廃棄物埋設施設における 許可基準規則への適合性について

第九条第二号 異常時の放射線障害の防止等 (廃止措置開始以後の評価)

補足説明資料集

2019年10月16日

第 2 図 敷地周辺の被害地震のマグニチュード-震央距離*1*2

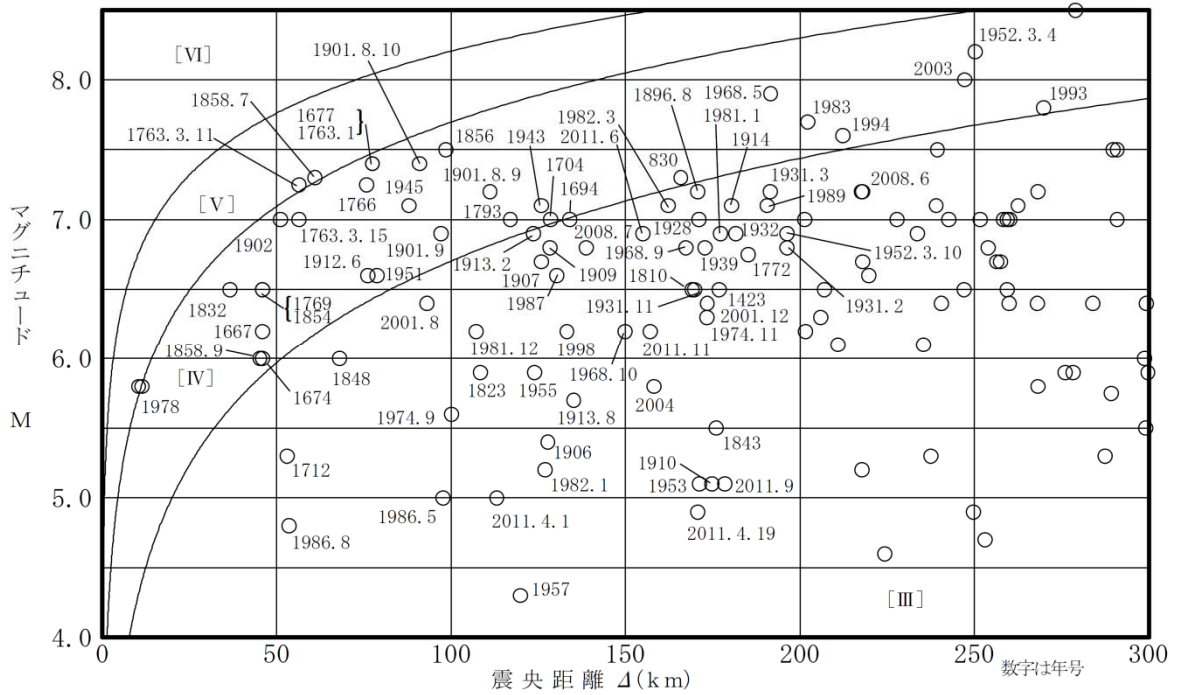
コメント No. 41 を踏まえ、
脚注を追記

*1：図中の数字は地震発生年(同年(同年月)の地震が複数存在する場合には年月(年月日))。
 *2：[Ⅲ]～[Ⅵ]は気象庁震度階級で、村松(1969)⁽⁷⁾、勝又・徳永(1971)⁽⁸⁾による。
 1997年以降の気象庁震度10階級においては、[Ⅲ]が3に、[Ⅳ]が4に、[Ⅴ]が5弱及び5強に、[Ⅵ]が6弱及び6強に対応する。

第7図 過去の海水準変動曲線と将来の海水準変動曲線の設定(基本設定)*¹

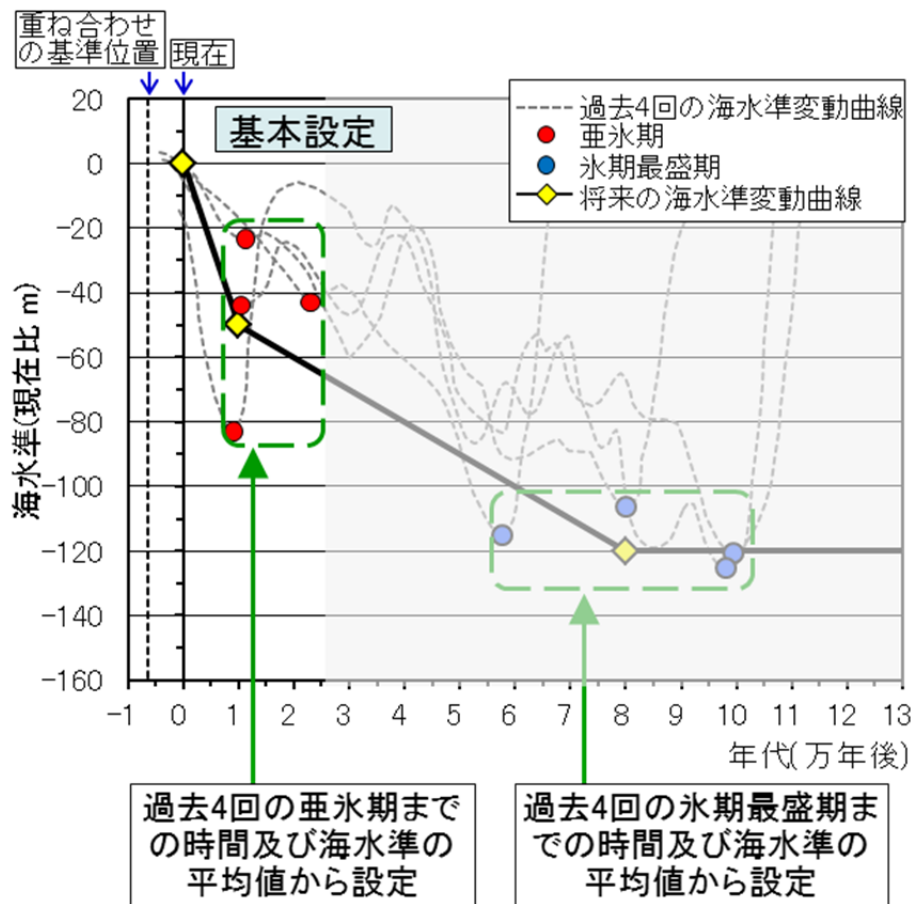
コメント No. 56 を踏まえ、
1,000 年後の設定を追記

コメント No. 67 を踏まえ、
変動設定の考え方を整理

コメント No. 67 を踏まえ、
変動設定の考え方を整理

過去の海水準変動曲線と将来の海水準変動曲線の設定について第7図に示す。Labeyrie et al. (2003)⁽¹⁴⁾を基に、過去4回の海水準変動曲線の間氷期最盛期のピークを基準として重ね合わせ、亜氷期までの時間及び海水準を設定する。設定した時間及び海水準を結んだ直線を将来の海水準とする。

また、1,000年後の海水準は、現在から亜氷期までの時間及び海水準の平均値を結んだ直線を用いて求める。

海水準は低下量が大きく、低下時期が早いほど、埋設設備の露呈時期及び希釈水量の観点から保守的な設定となるため、変動設定における将来の亜氷期までの時間については、過去4回の間氷期最盛期から亜氷期までの時間の最短値を用いる。

また、1,000年後の海水準は、現在から亜氷期までの時間の最短値及び海水準低下量の

最大値を結んだ直線を用いて求める。

第 12 図 花粉分析による過去 26,000 年間の気温変動

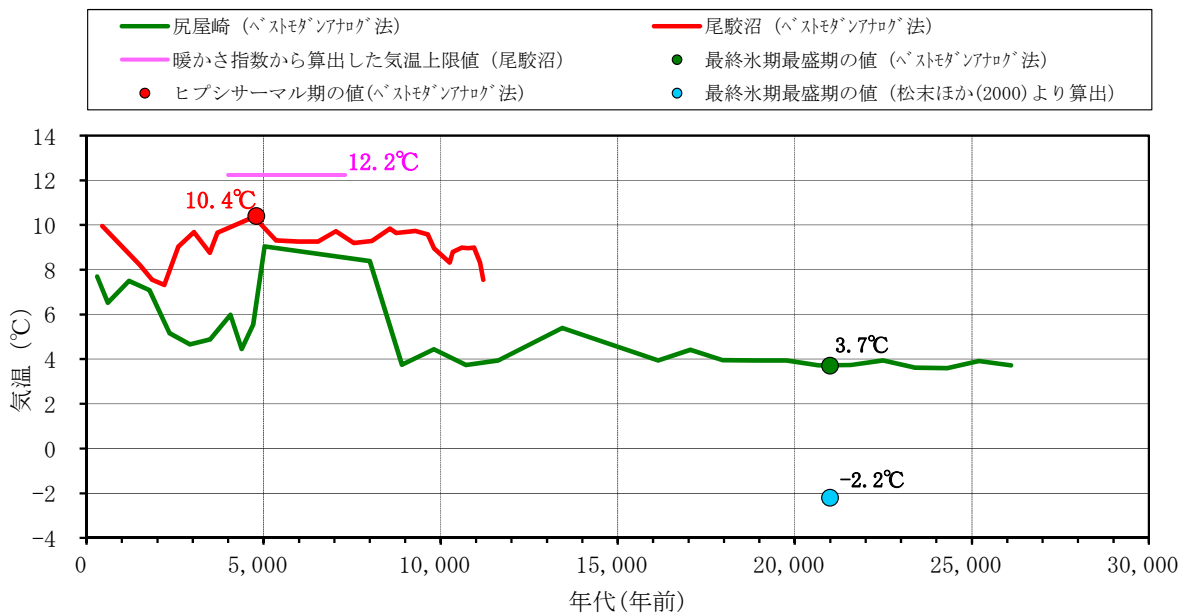
コメント No. 56 を踏まえ、
1,000 年後の設定を追記

気温差の最大値から -13°C を想定し、前述した年平均最低値である 8°C から 13°C を低下させた -5°C となるが、降水量の不確かさを考慮した方が希釈水量が少なくなるため、基本設定の気温である 0°C と設定する。

10,000 年後の亜氷期の気温は、現在の気温(9°C)及び氷期最盛期(0°C)からの気温変動割合(90%)を考慮し、 0°C と設定する。

第 22 図 侵食の概念図(温暖期継続ケースの場合*1)

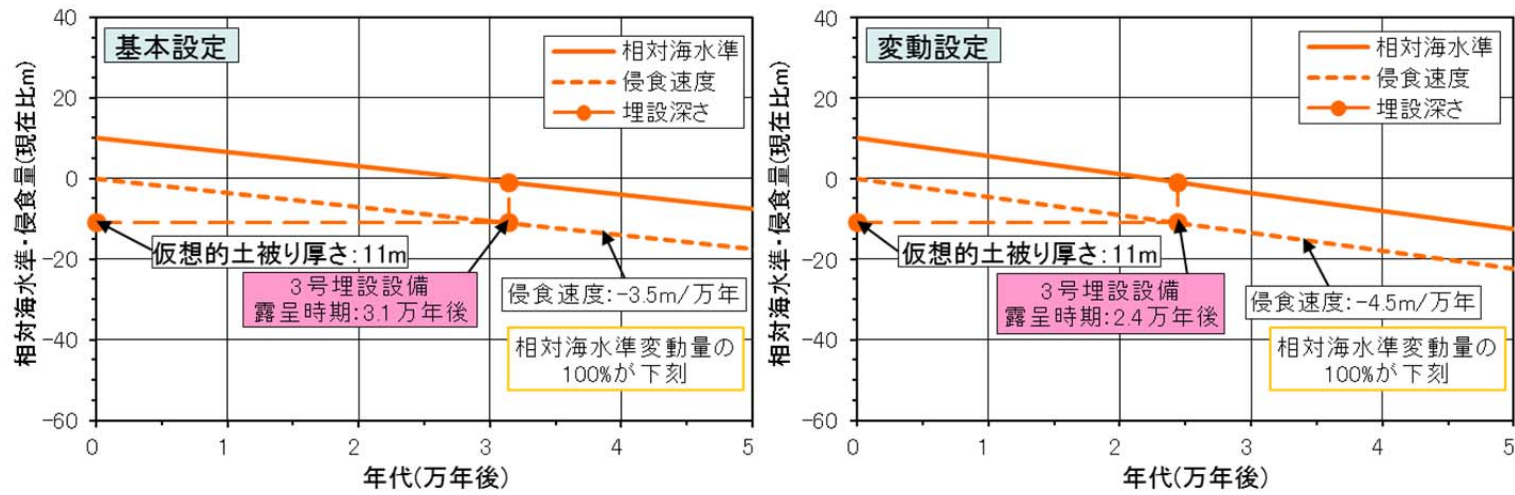
コメント No. 58 を踏まえ、枝沢の記載を追記

*1：温暖期継続ケースの侵食は、**主要な河川及び沢の**現河床勾配(図中の赤実線：現地形面及び埋土覆土部分は旧地形面を示す)を保ったまま侵食が進行する。また、仮想的土被り厚は、旧地形面よりも上位にある埋土及び覆土を除いた厚さを考慮する。

第 34 図 難透水性覆土の厚さ分布

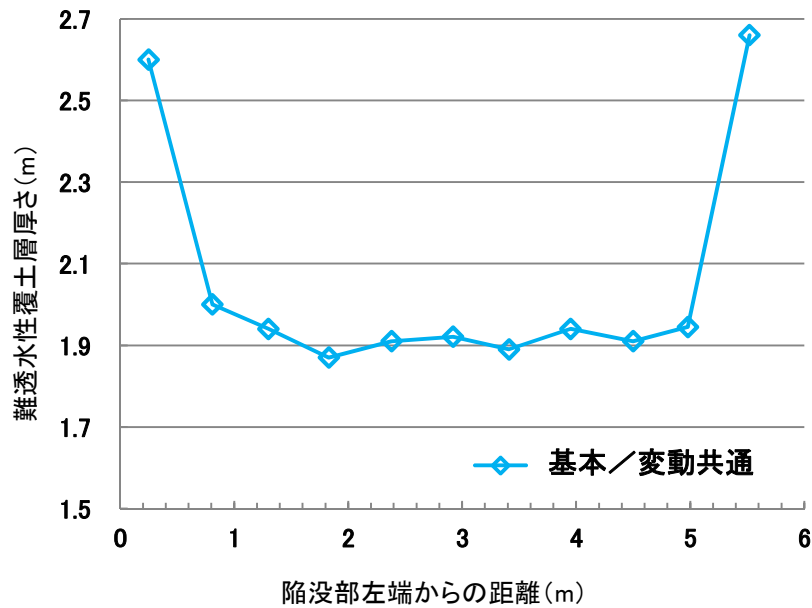
コメントNo.56_千年程度までの廃棄物埋設地の状態設定の考え方や根拠を整理した上で、その評価方法の妥当性に関する説明を記載

第 34 図より、難透水性覆土の厚さに大きな減少が確認されなかったことから、厚さに変化は生じないと設定する。

第1図 地下水組成設定計算フロー

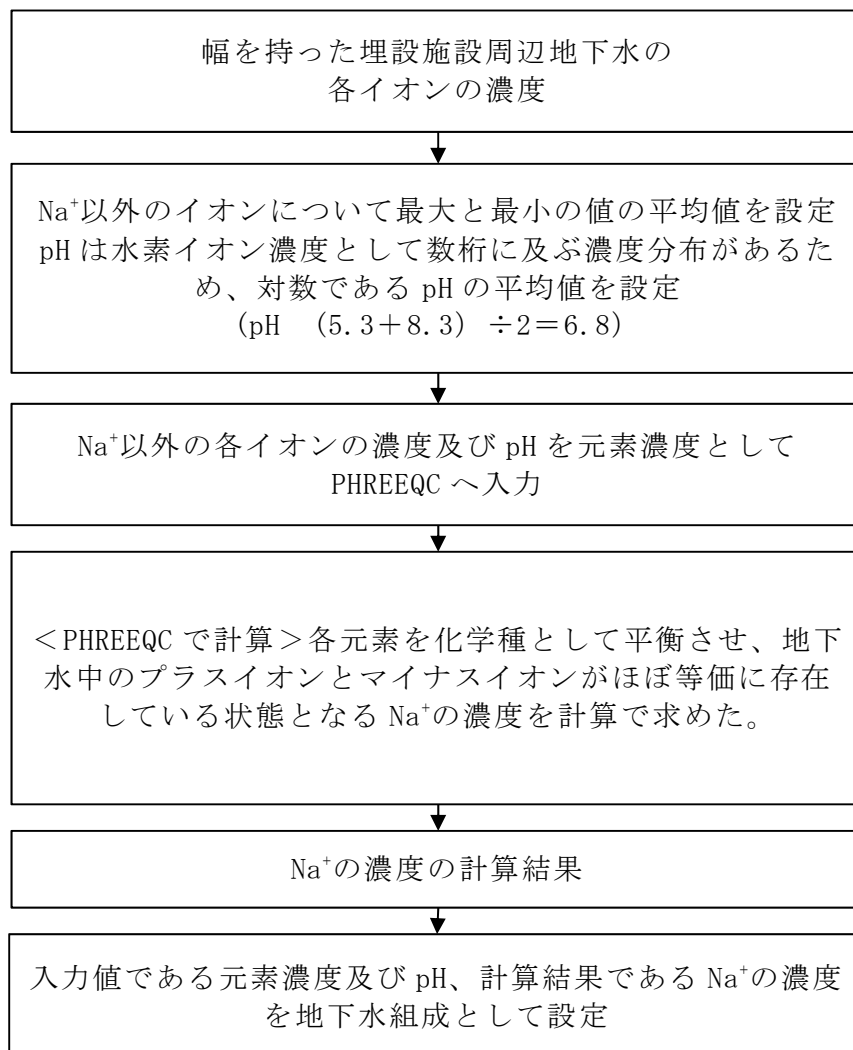
コメントNo.55_地下水組成の設定における pH 算出・チャージバランスの具体的な計算過程について記載。

地球化学解析において地下水組成を設定する場合、チャージのバランスがとれた状態(陽イオン、陰イオン、pHの電荷の合計が±0になっている状態)となるようにイオンあるいはpHで、電荷の合計を±0に調整して地球化学解析に与える。チャージバランスの計算はPHREEQCを用いた平衡計算となる。

六ヶ所水質試験結果(第1表)に基づいた地下水組成を設定する場合の流れを第1図に示す。ここでのチャージバランスは、元素濃度が他の元素モル濃度と比較して高く、チャージバランスの調整のため濃度が変動しても元の値から大きく外れないと考えて、Na⁺でチャージバランスをとることとした。例えば、FOHP(Fresh-Oxidizing-High-pH)地下水においても、Na⁺にてチャージバランスを計算している⁽⁵⁾。Na以外のイオンについては、最大と最小の値の平均値を設定した。
